### Gewindeanschluss für Temperatursensor muss ggf. mit Verschluss-Schraube verschlossen werden

**BTS-Nr.:** T915699      **BTS-Service-Set-Nr.:** T981436

Verschluss-Schraube  
A 001 990 0617

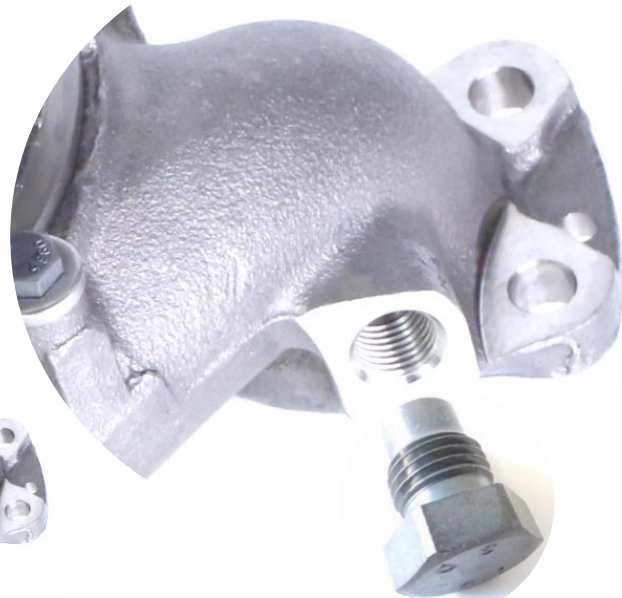
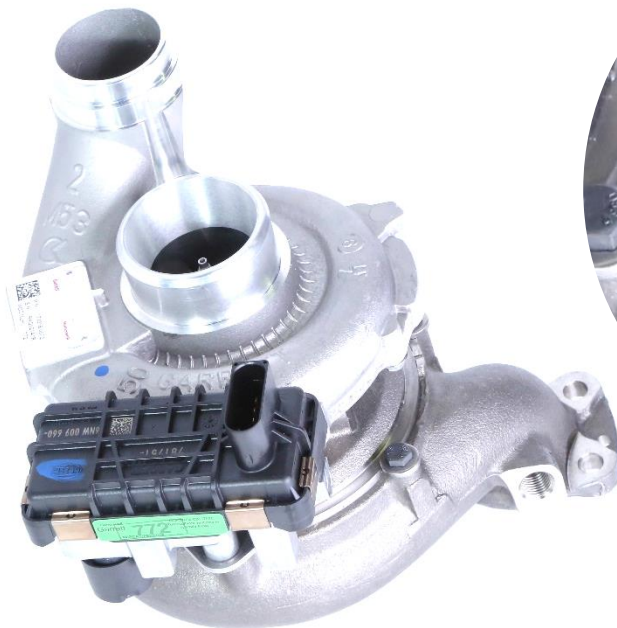
Die vorangegangenen Ausführungsnummern 764381-xxxx, 764809-xxxx und 781743-xxxx des Turboladerherstellers wurden durch die aktuelle Ausführungsnummer **777318-5002S** ersetzt.

Dieser Turbolader unterscheidet sich gegenüber den älteren Ausführungsnummern durch einen Gewindeanschluss im Turbineneingang für einen Temperatursensor. An Fahrzeugen ohne Temperatursensor wird der Gewindeanschluss mit einer Verschluss-Schraube verschlossen.

Im Bedarfsfall ist der Gewindeanschluss für den fehlenden Temperatursensor mit einer Verschluss-Schraube mit der Mercedes-Teilenummer A 001 990 0617 fachgerecht zu verschließen.
